改善箇所説明図

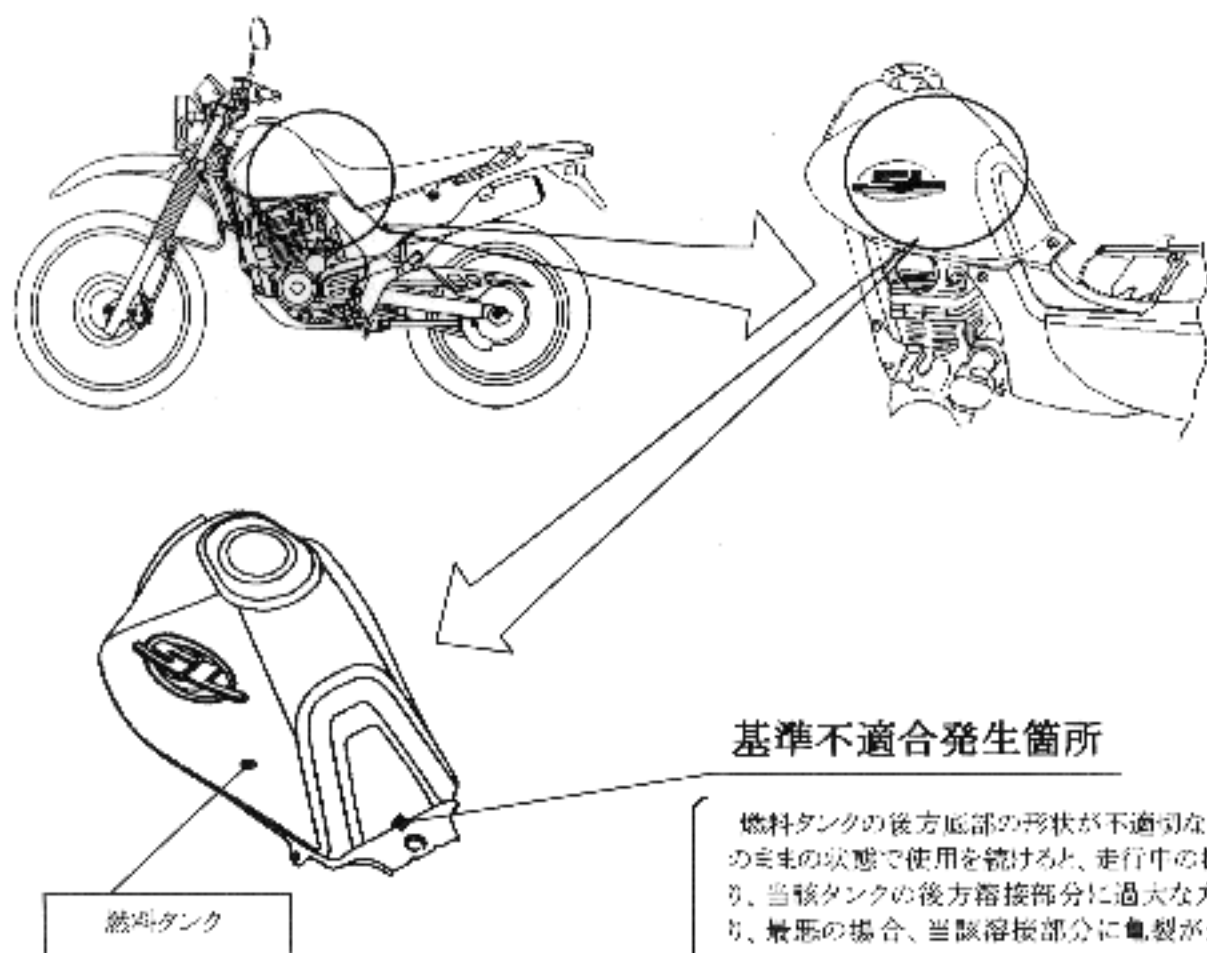
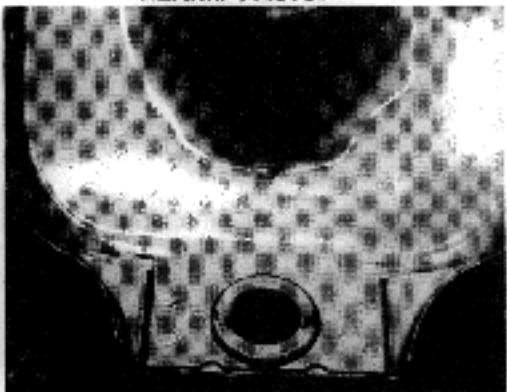
基準不適合発生箇所

燃料タンクの後方底部の形状が不適切なため、そのままの状態で使用を続けると、走行中の振動により、当該タンクの後方溶接部分に過大な力がかかり、最悪の場合、当該溶接部分に亀裂が生じ、燃料が漏れるおそれがある。

全車両、当該燃料タンクを対策品と交換する。

改 善 前	改 善 後
	「底板形状変更」  「パッチ形状大型化」
